**Emne:** Meknad, forslag til Reguleringsendring og flytting av fortau, Holmaveien. Åkrehamn.

Som eier av Holmaveien 4B, Brnr/ Grnr: 15/652. Har jeg merknad angående forandring av godkjent regulering som innebærer flytting av fortau over på andre siden av Holmaveien.

1. Viser fortauets plassering i henhold til eksisterende plan.
2. Viser forslag til å flytte fortauet over på andre siden av veien for eksisterende bebyggelse.

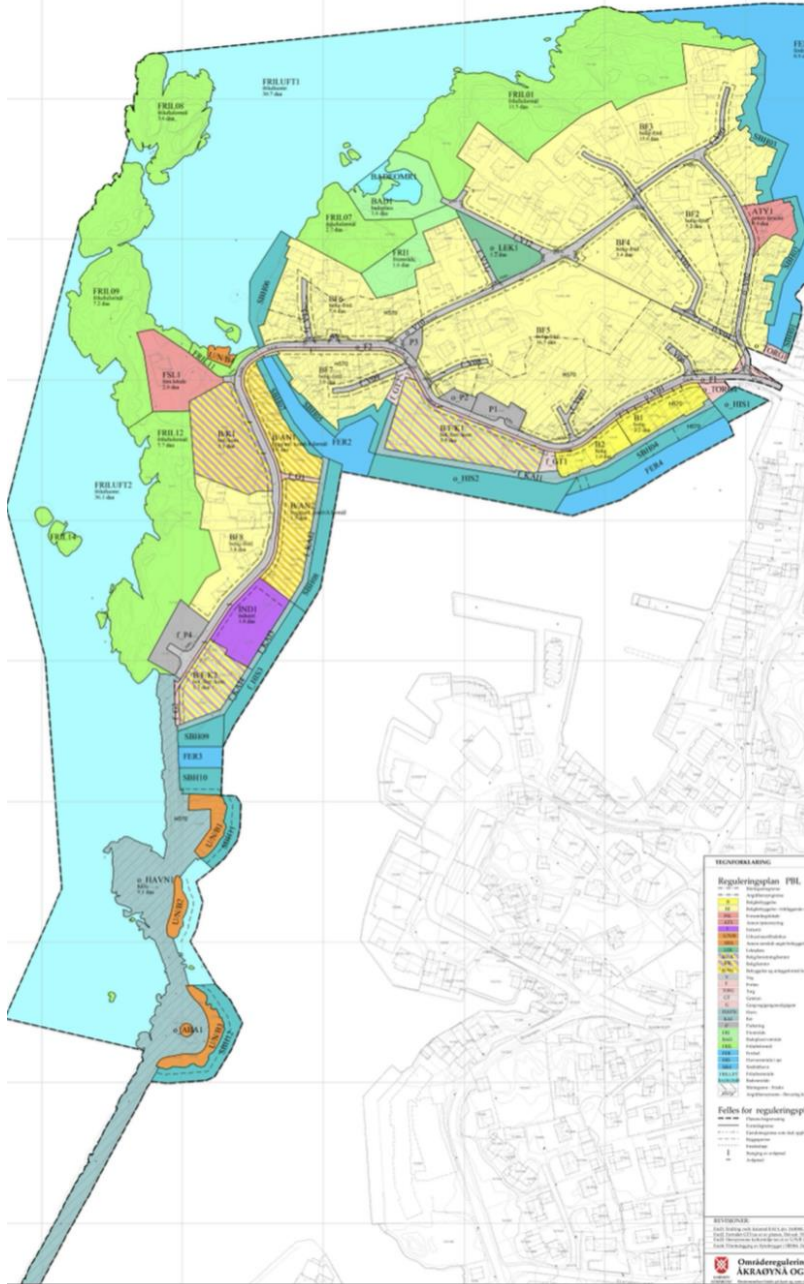
For beboerne i den eksisterende bebyggelsen på denne delen av øya, vil denne endringen være svært dårlig med tanke på trafikk-sikkerheten.

Jeg har utgang fra huset med en trapp ned mot veien hvor bilene da vil komme kjørende veldig tett på, og vil være svært uheldig. For spesielt barn vil denne endringen medføre en større risiko for ulykker.

Slik som gjeldende og godkjent reguleringsplan er, blir dette på en best mulig måte ivaretatt ved å legge fortauet på den siden av veien som allerede er etablert med boliger. Passerende kjøretøy får da en større avstand til utkjøringene og sikt-sonen ut fra parkeringene blir også bedre.

Denne forandringen av planen vil ikke ivareta trafiksikkerheten for den eksisterende bebyggelsen i området.
